# 大飯発電所3号機加圧器スプレイライン配管溶接部 における有意な指示に対する亀裂進展計算及び 破壊評価について

令和2年10月2日

国立研究開発法人日本原子力研究開発機構  
安全研究・防災支援部門 安全研究センター

図1 1B、3B、6B、12B 管シンニング部の表層部硬さ分布

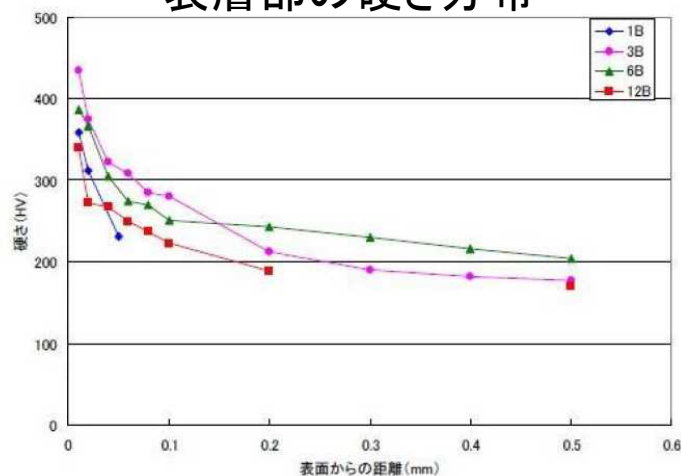
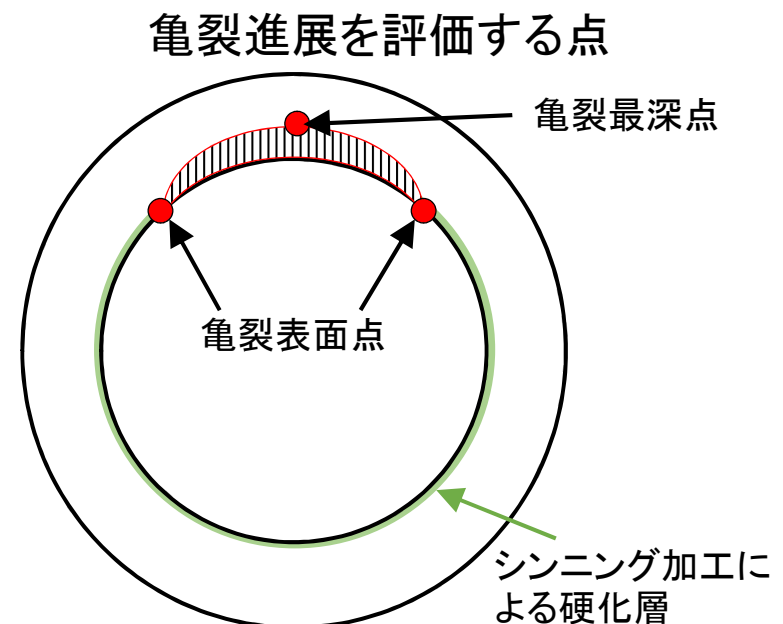
事業者説明資料\*では、亀裂の発生原因分析において(P.23)、“当該部は、シンニング加工により表層で300HVを超える硬さとなっていることが想定”としている。また、評価対象部位の製造を担当したメーカで加工を実施した配管のシンニング部の表層の硬さ計測結果が下図のように示されている。亀裂は最深点のみならず表面点でも進展する(右下図)ことから、亀裂の進展結果はシンニング加工の影響を大きく受けることが考えられる。そのため、配管のシンニング加工による表層部の硬化層を考慮した亀裂進展計算を実施し、その影響を確認した。

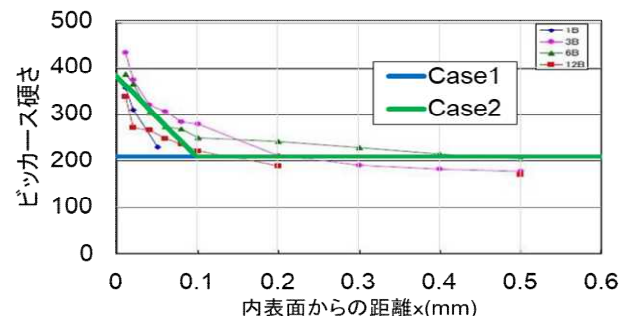
※: 事業者説明資料\* (P.29)に記載されている当該部位の製造担当メーカで加工した配管の表層部の硬さ測定結果について、内表面における硬さを測定結果の平均値、内表面からの距離が0.1mmにおける硬さを事業者が設定した溶接による硬さとし、その間の硬さを線形内挿した式。(左図Case2)

配管内表面の表層部の硬化層を考慮することで、亀裂長さが顕著に増加することを確認した。亀裂長さの増加が、最深点における応力拡大係数に影響し、亀裂深さが僅かに増加することを確認した。

事例規格代替案の模式図

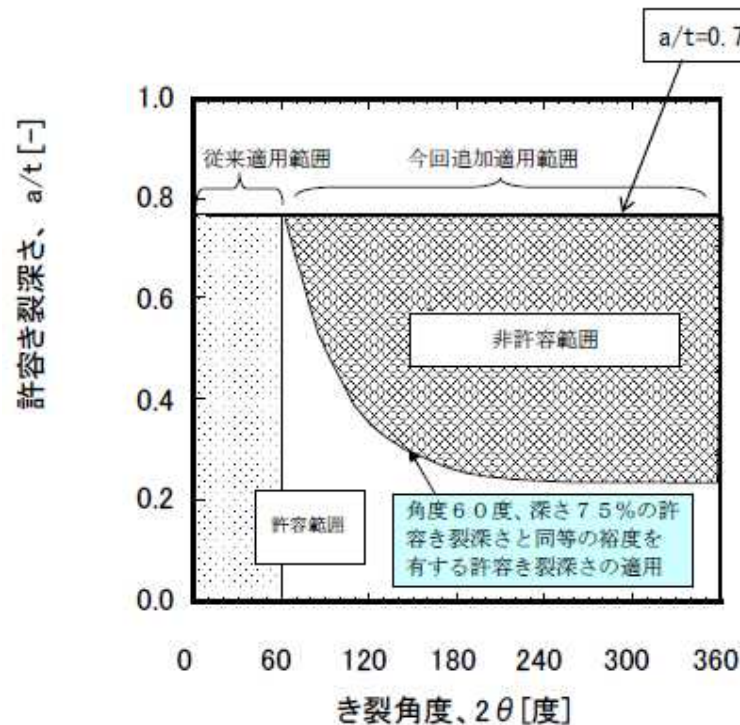
評価対象とする亀裂の角度は $60^\circ$ を超えているため、亀裂角度が $60^\circ$ を超える場合に使用することが求められている事例規格代替案\*に基づいて、許容亀裂深さを評価する。
